Précisions du pétitionnaire aux observations formulées par l'Autorité environnementale

Projet du "Parc éolien de la Charente Limousine" Communes d'Alloue, Ambernac et Saint-Coutant (16)

Version	Elaboré par :
12/07/2017	EPURON
	Adrien APPERE

Carte page 6 du RNT : La carte représente la répartition des parcs éoliens en France. Un problème de compression du fichier final est à l'origine de la mauvaise qualité de cette page. En page 4 du présent document, vous trouverez une version de meilleure qualité.

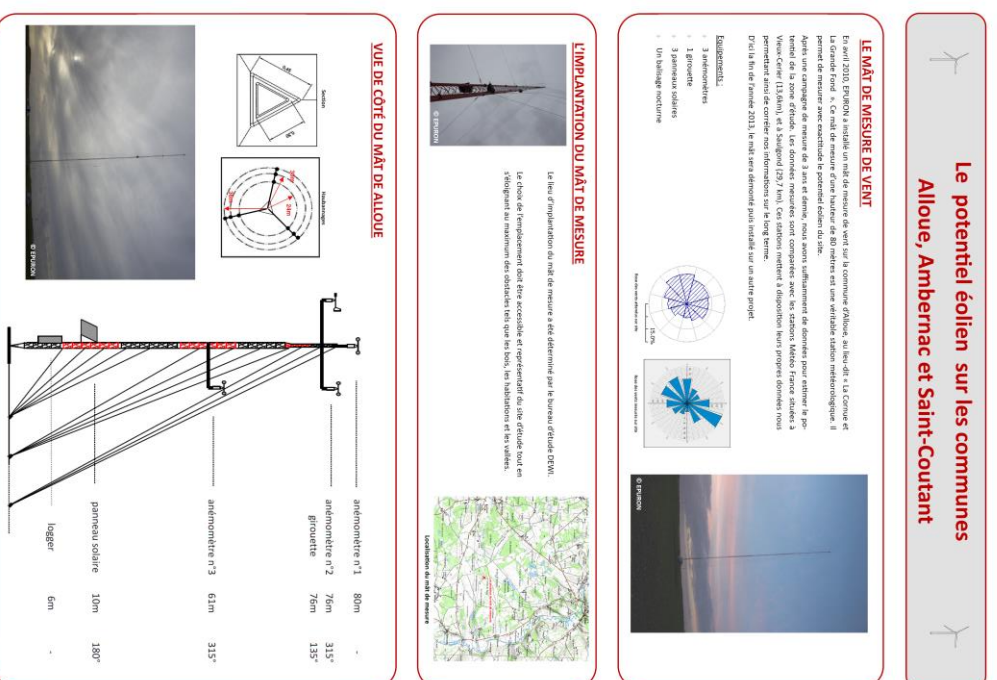
Certaines images reprises dans le résumé non technique sont en outre peu lisibles (pages 6 et 14). Cette remarque concerne également l'étude d'impact (cartes pages 40 et 48 notamment).

La carte suivante reprend la distance de chaque éolienne aux haies et lisières.

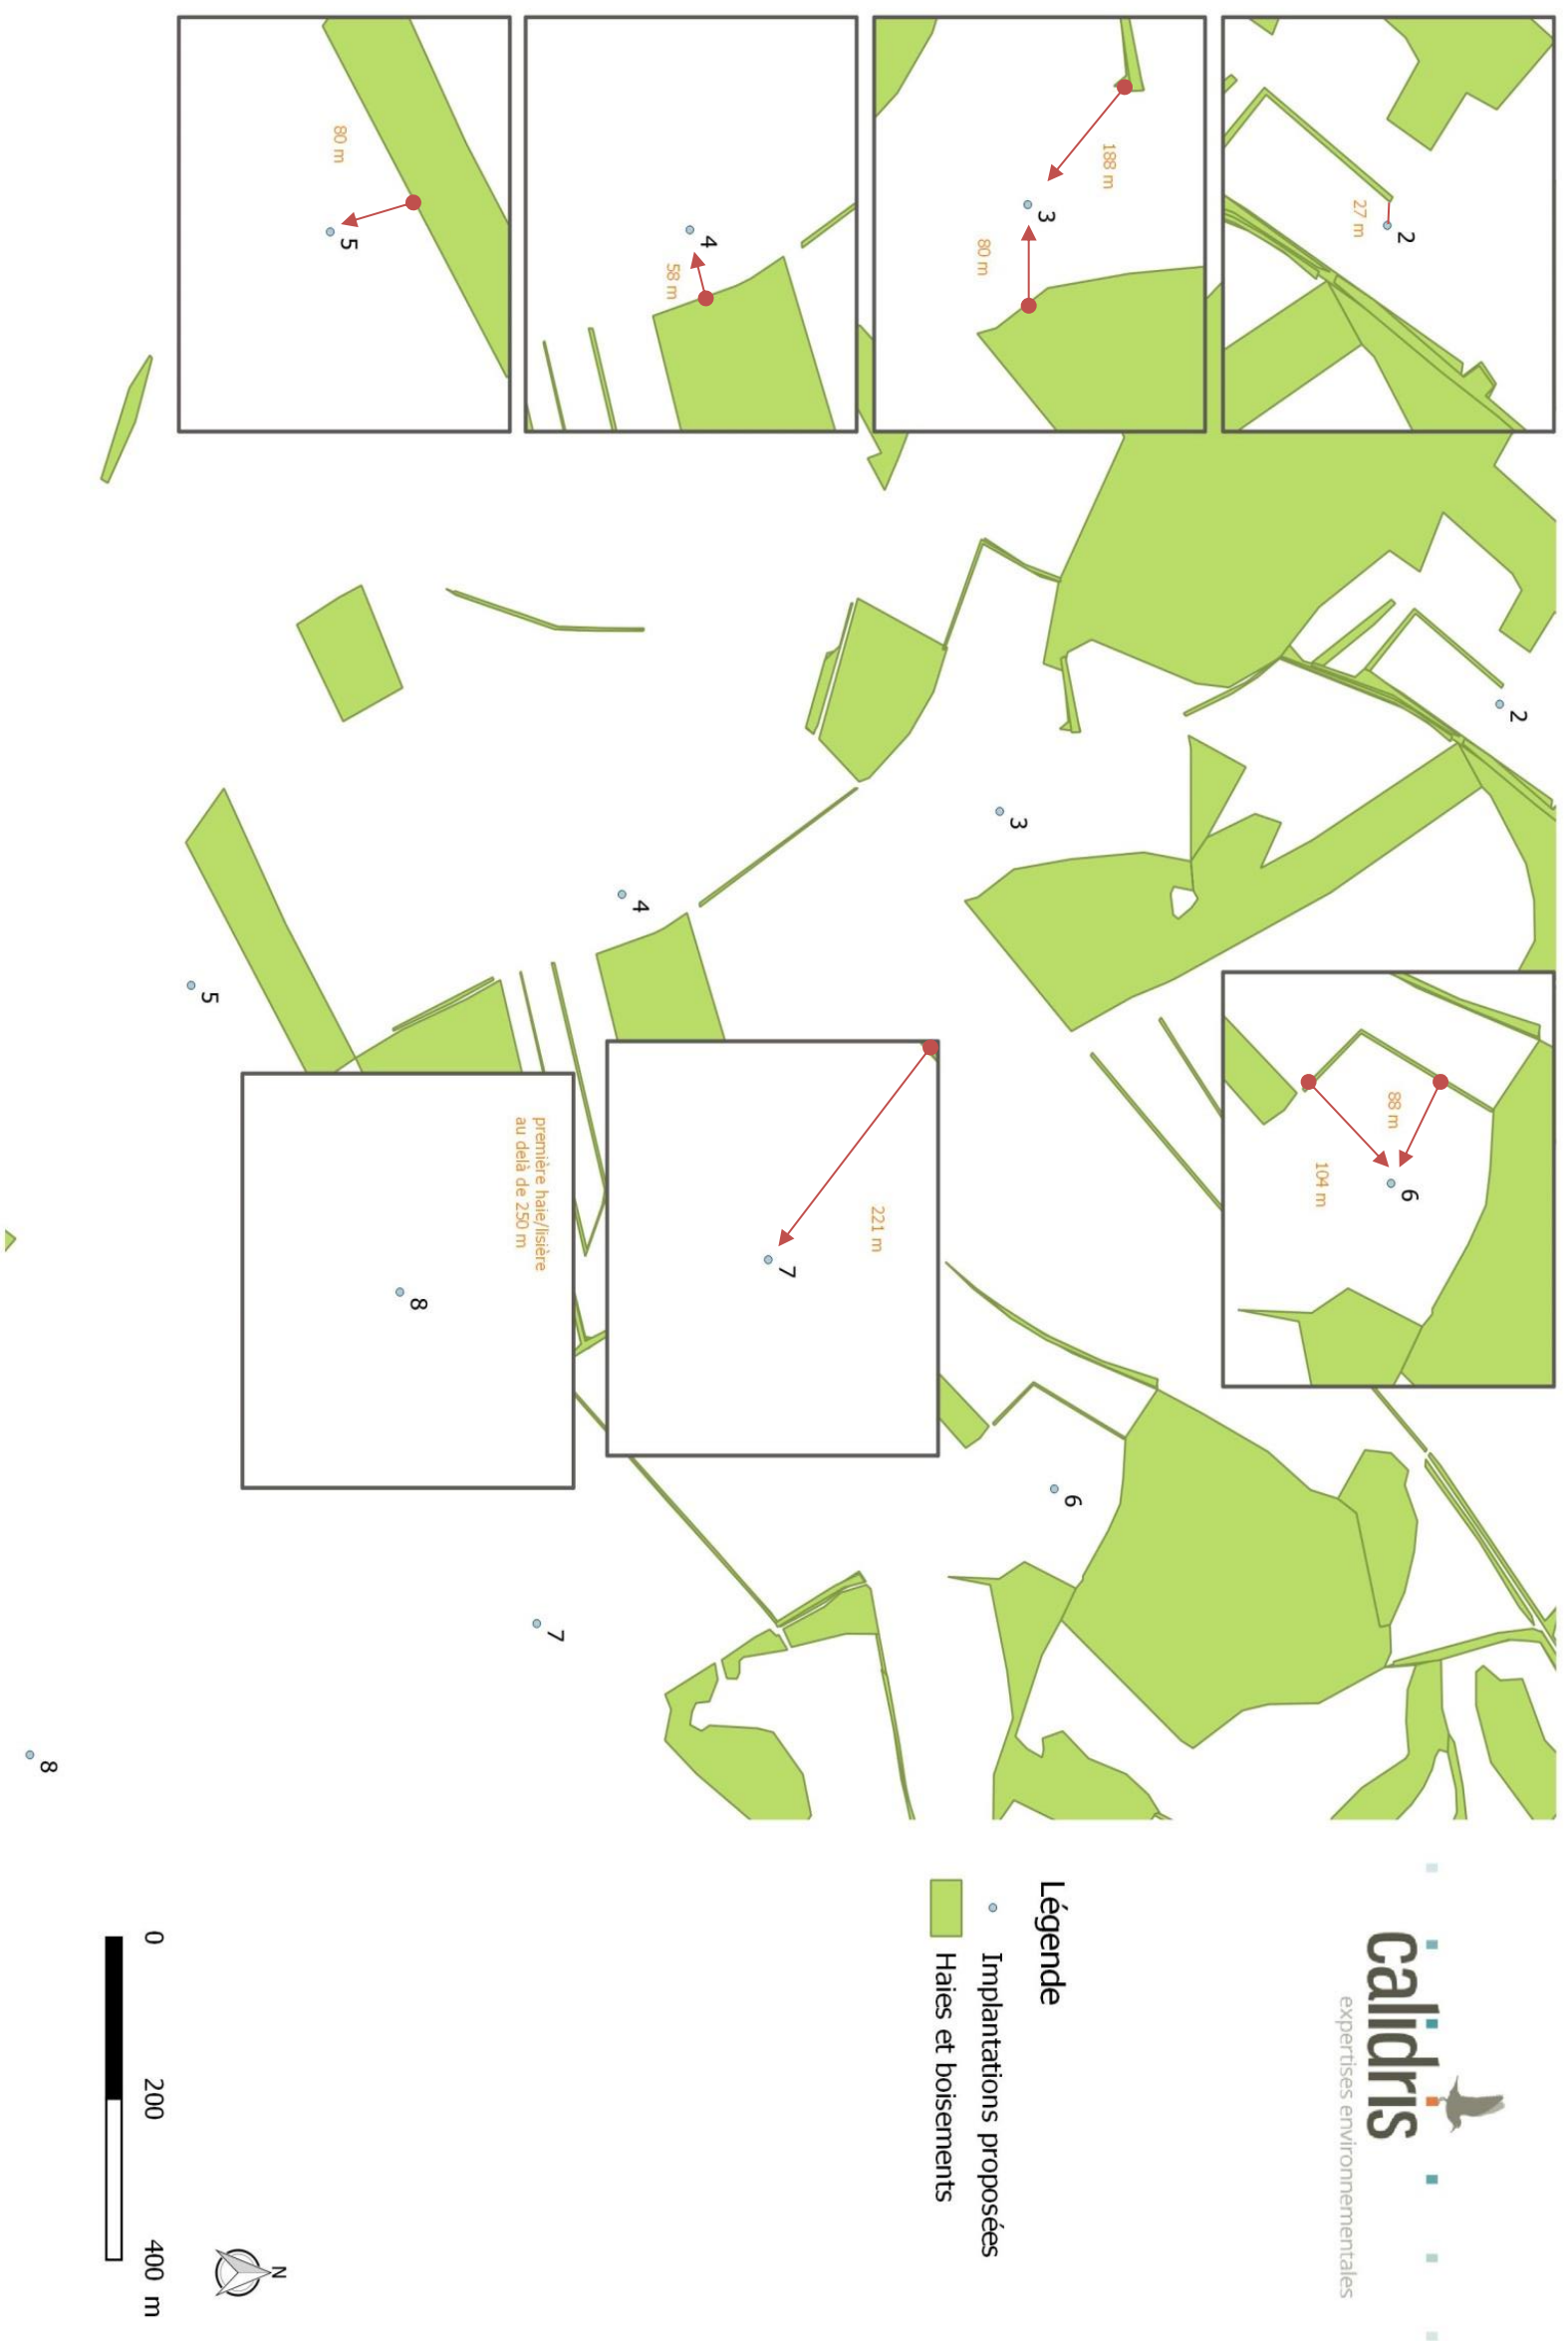
L'ensemble des éoliennes se situent à moins de 200 m des haies et lisières boisées contrairement aux recommandations d'Eurobats, le dossier ne présente pas la distance de chacune des éoliennes par rapport aux haies et lisières ; au vu de ces éléments, la limitation des mesures de bridage aux seules éoliennes situées à moins de 50 mètres des haies et lisières boisées (E2 et E4) n'est pas suffisamment explicitée malgré l'effort fait par le pétitionnaire pour apporter dans l'étude d'impact la bibliographie pertinente (page 03).

On notera que le choix de ne proposer de bridage que pour les éoliennes situées à moins de 50 m des haies découle de travaux de recherche réalisés au sein de Calidris depuis 2014 quand à l'effet des haies et lisière sur la manière dont se déroule l'activité des chiroptères.

Figure 16 : Découverte* de Chiroptères morts (n = 198) par passage (n = 10, 169) sous 389 éoliennes en Brandebourg (Allemagne) sur la période 2001 - 2006 (* la date de découverte ne correspond pas obligatoirement à la date de la mort effective) d'après DÜRR, 2006.

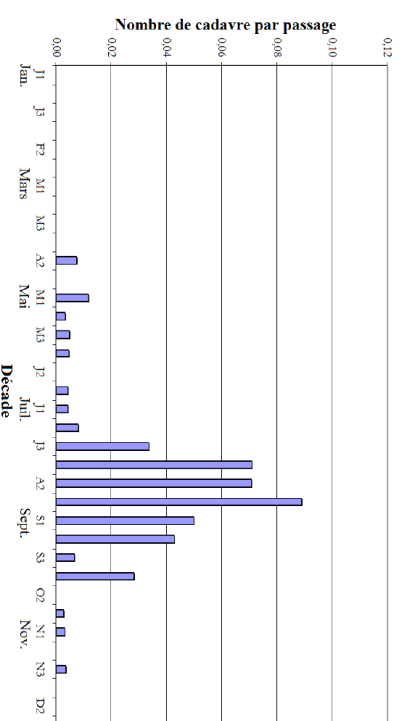
En outre, l'arrêt des éoliennes est prévu uniquement de juillet à septembre, par vent inférieur à 6 m/s et température comprise entre 13 et 25°C, du coucher au lever du soleil alors qu'il est admis que les chiroptères ont une activité importante, de mars à octobre, dans les premières heures de la nuit et à l'aurore (voire toute la nuit en fonction des espèces), par vent inférieur à 5,5-6m/s pour des températures supérieures à 8-10 °C, et par temps sec. L'absence de mesure de bridage des éoliennes de mars à octobre n'est ainsi pas explicitée.

Il apparait à la lecture des graphiques présentés dans le cadre de l'état initial du projet que la phénologie* saisonnière de l'activité est très marquée avec une activité maximum en fin d'été/automne. Le printemps ne montrant qu'une activité limitée.

En plus de cette phénologie très marquée, il convient de noter que la mortalité suit une phénologie aujourd'hui largement documentée en Europe et notamment en France. Celle-ci montre un maximum sur la période mi-juillet septembre qui représente environ 90% de la mortalité. Il convient pour s'en convaincre de consulter les travaux de Tobias Dür.

Par conséquent du fait d'une conjugaison, des données locales d'activité des chiroptères dont le maximum est noté en fin d'été/automne et de la phénologie admise et reconnue de la mortalité, seul un bridage jusqu'à 6m/s est proposé pour des températures comprises entre 13°C et 25°C du coucher au lever du soleil.

SCHEMA DE SATURATION VISUELLE - VILLAGE DE FONTEREUSE

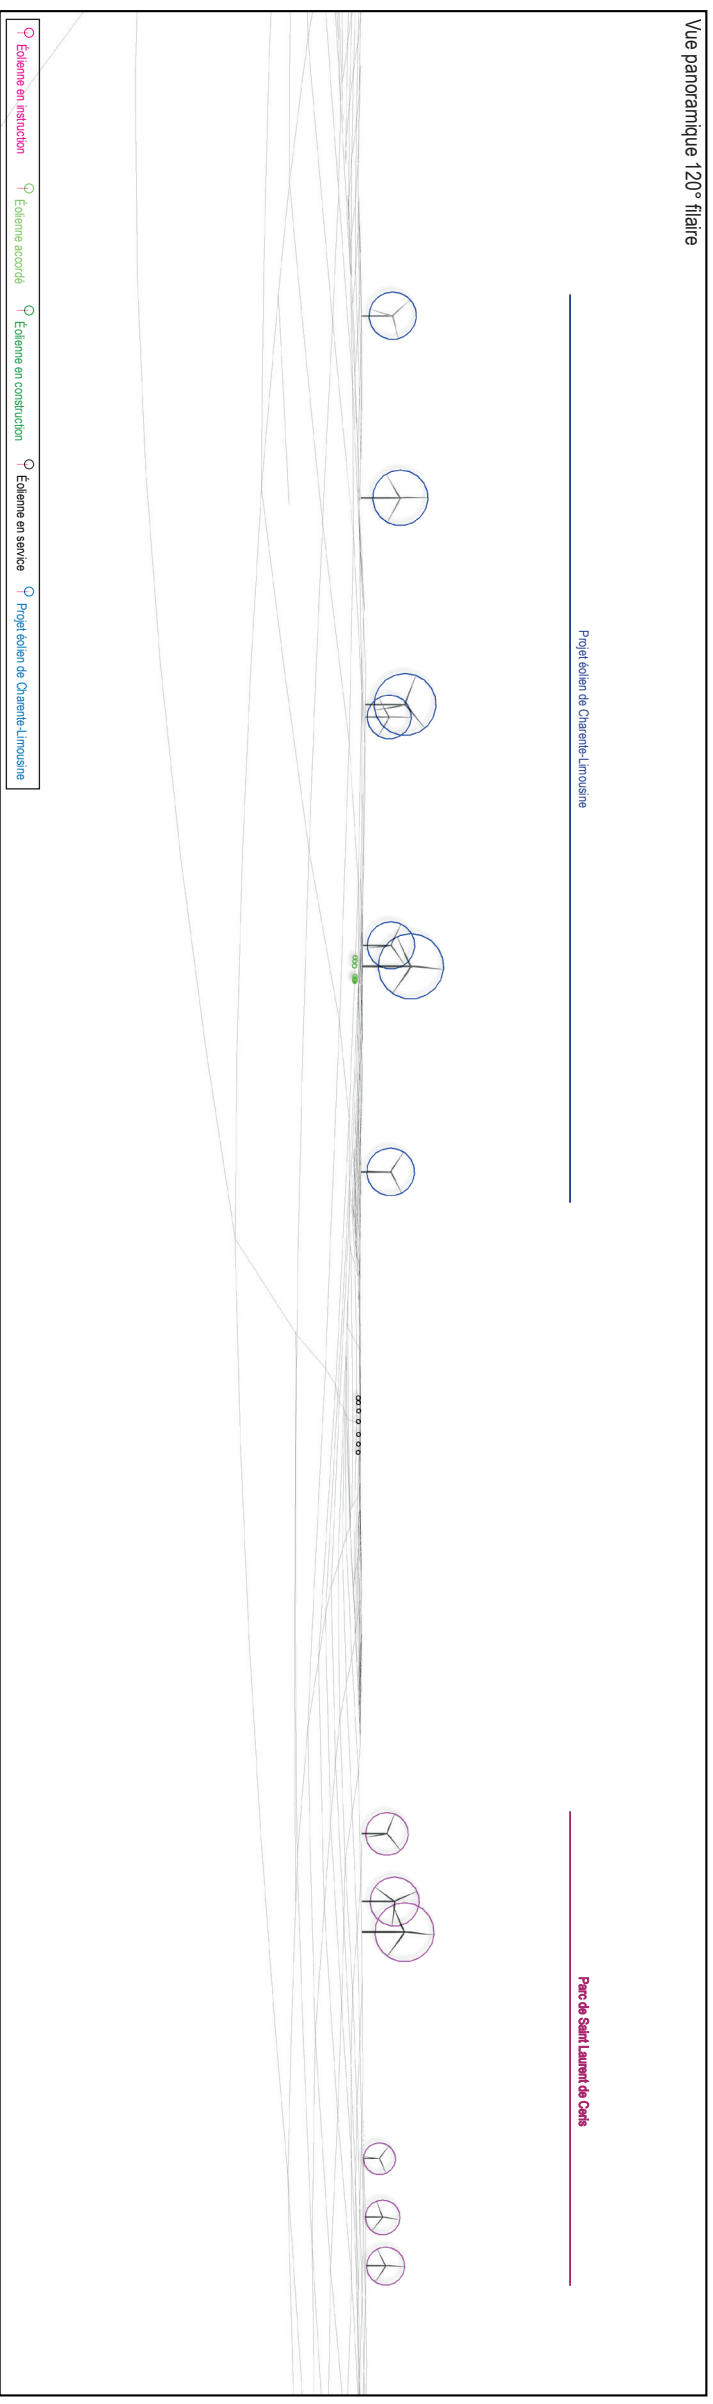
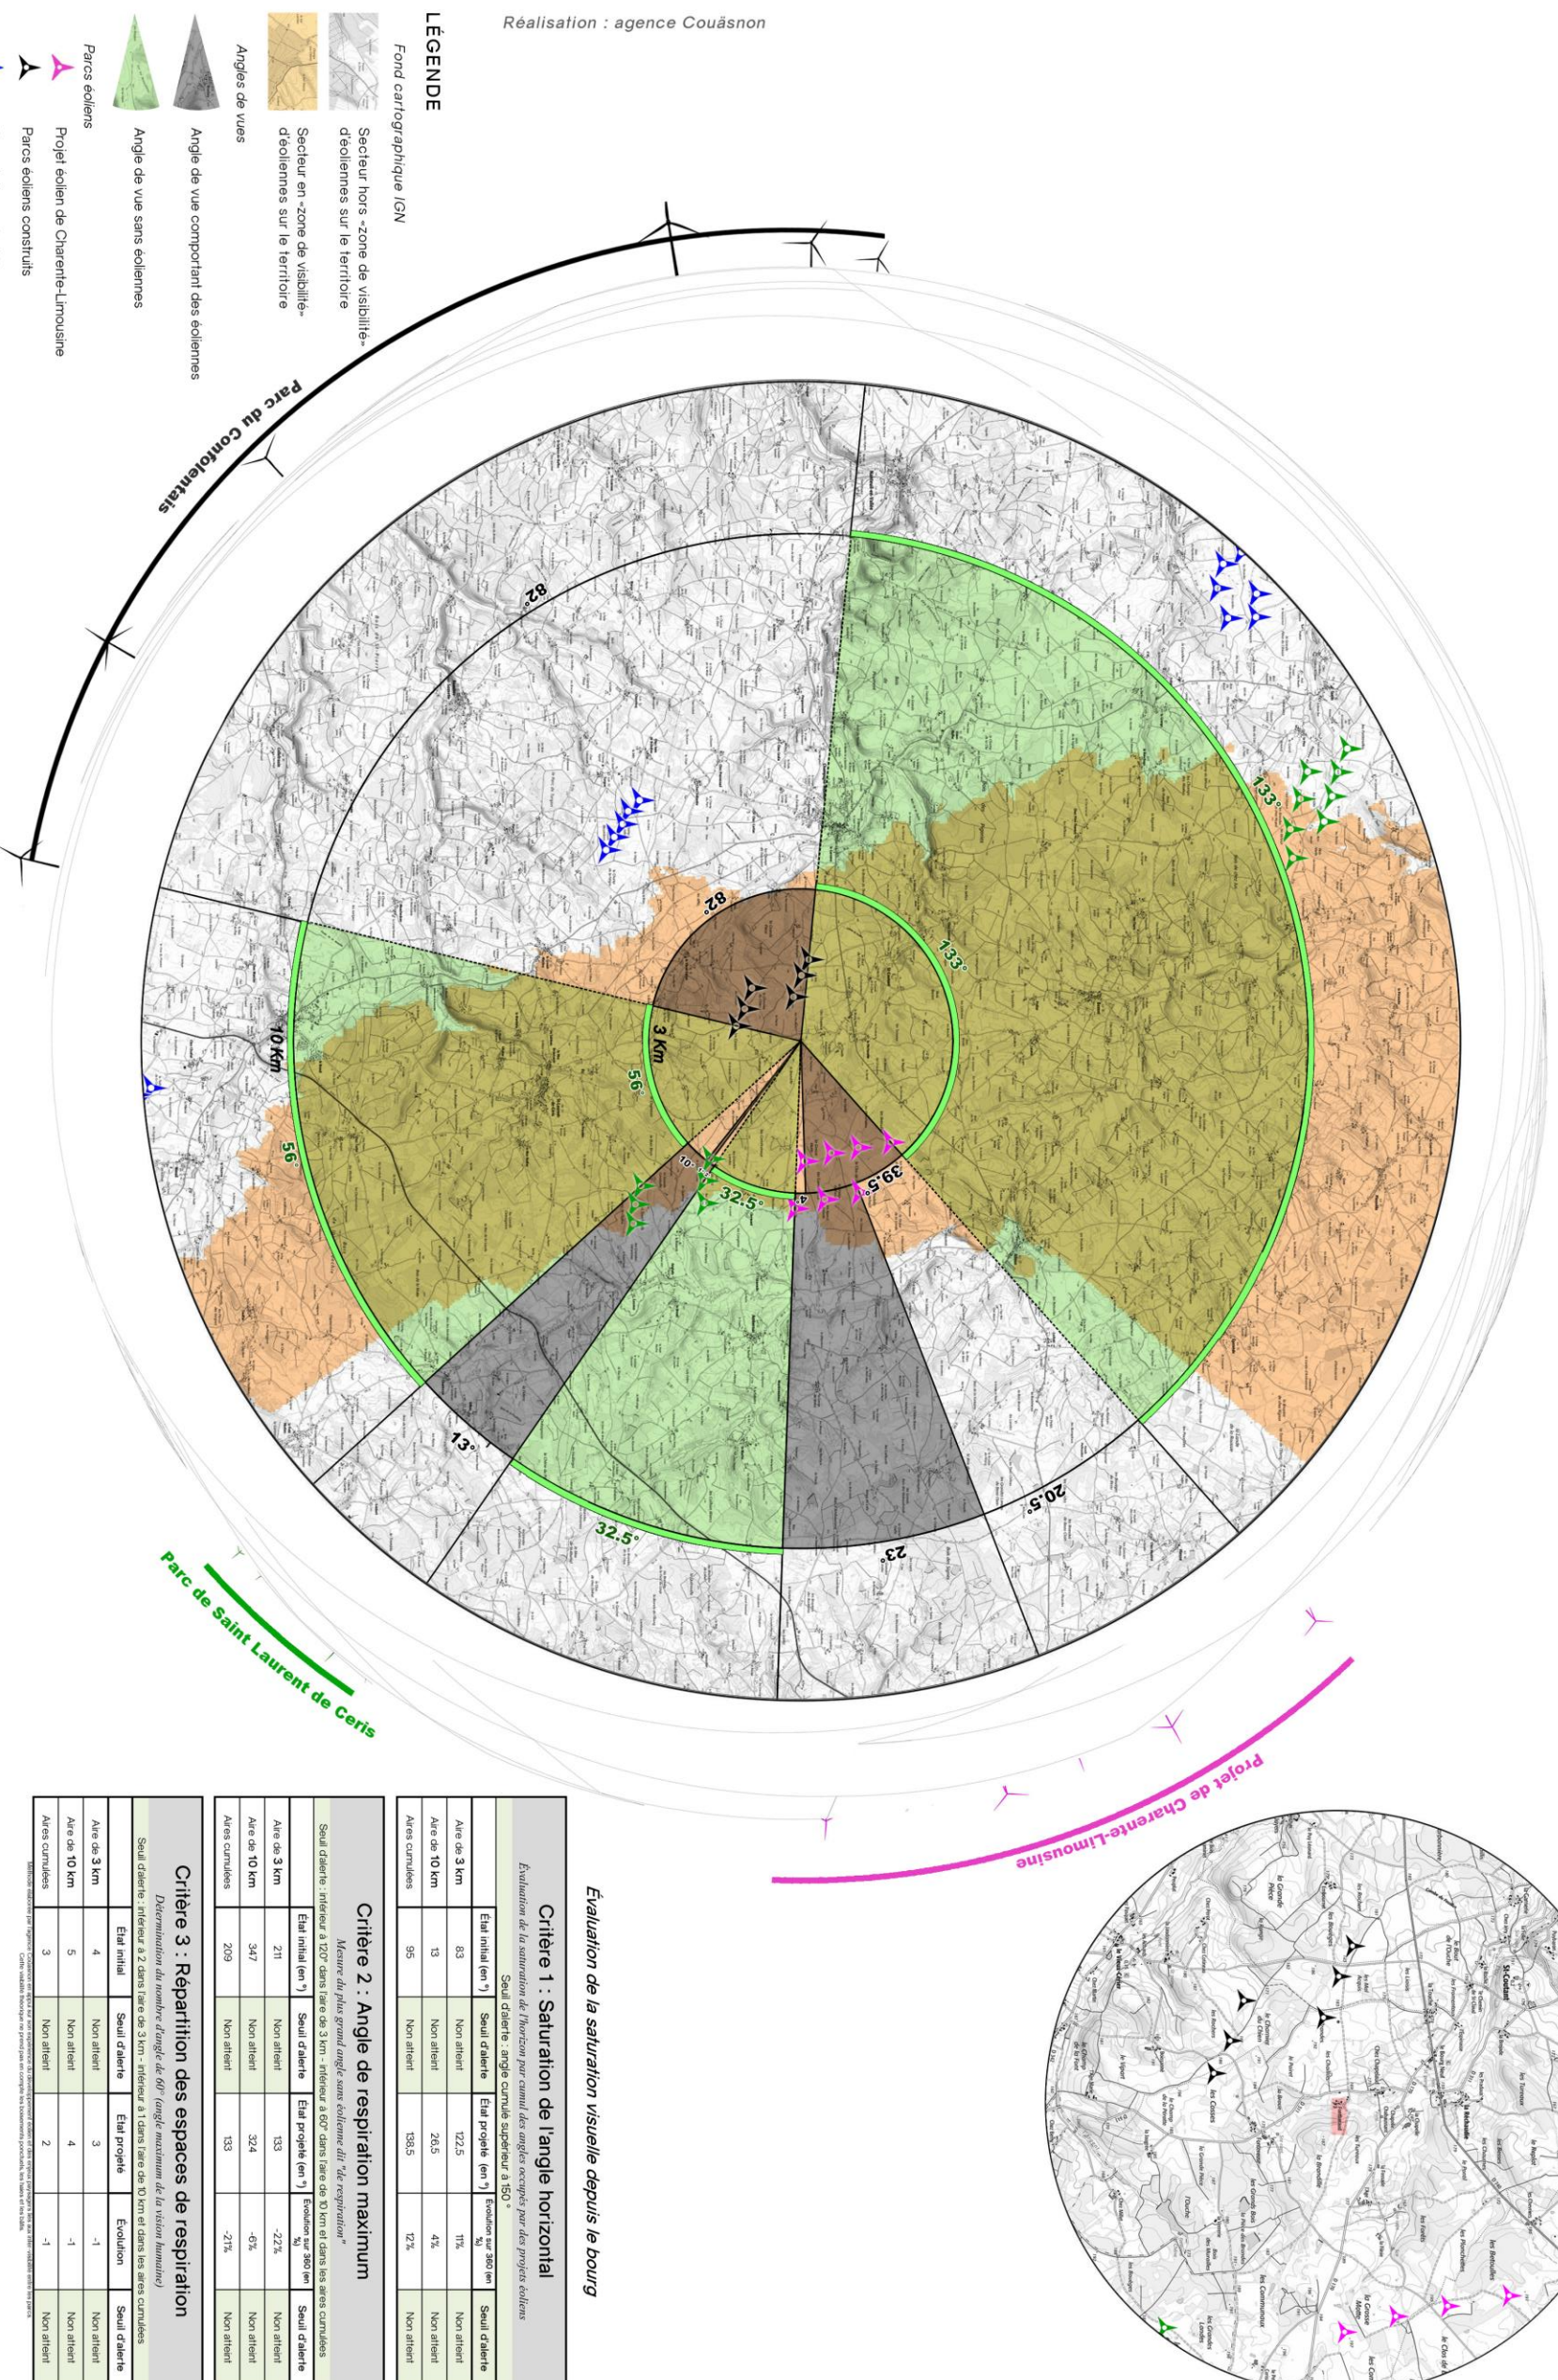
On note cependant que plusieurs autres hameaux se situent entre le parc éolien du Confolentais et le site du projet, pour lesquels il est conclu à un impact paysager moyen : cf. page 221 (lieu-dit « Fontereuse » ou « Foncreuse », Saint-Coutant), page 222 (lieu-dit « L'Age », Saint-Coutant) et page 226 (lieu-dit « Fondbaraud », Saint-Coutant). Or, les éléments présentés ne permettent pas d'exclure cet éventuel effet étudié par ailleurs en tant que tel, et l'absence d'analyse aurait été méritée d'être mieux justifiée.

Le schéma de saturation visuelle indique le franchissement d'un seuil d'alerte en raison d'un angle de respiration maximum insuffisant dans l'aire de 3 km depuis le hameau de Fontereuse. Cet angle de respiration trop réduit (114,5° au lieu de 120° minimum préconisé) est compris entre le parc éolien du Confontalais et le parc de Saint-Laurent-de-Ceris. Page suivante, vous trouverez un photomontage complémentaire illustrant que ce dernier est totalement masqué par l'ensemble boisé "les Grands Bois". En conséquence, l'angle de respiration n'est donc pas de 114,5° mais de 153,5°. Cet angle correspond à l'ouverture comprise entre le parc éolien du Confontalais et le projet de la Charente Limousine. Le risque de saturation du paysage peut être considérée comme faible à moins de trois kilomètres et nul au-delà.

Le schéma de saturation visuelle indique le franchissement d'un seuil d'alerte en raison d'un angle de respiration maximum insuffisant dans l'aire de 3 km depuis le hameau de Fontereuse.

Cet angle de respiration trop réduit (14,5° au lieu de 120° minimum préconisé) est compris entre le parc éolien du Confolentais et le parc de Saint Laurent de Ceris. La réalisation d'un photomontage complémentaire illustre que ce dernier est totalement masqué par l'ensemble boisé "les Grands Bois". En conséquence, l'angle de respiration n'est donc pas de 14,5° mais de 153,5°. Cet angle correspond à l'ouverture comprise entre le parc éolien du Confolentais et le projet de la Charente Limousine.
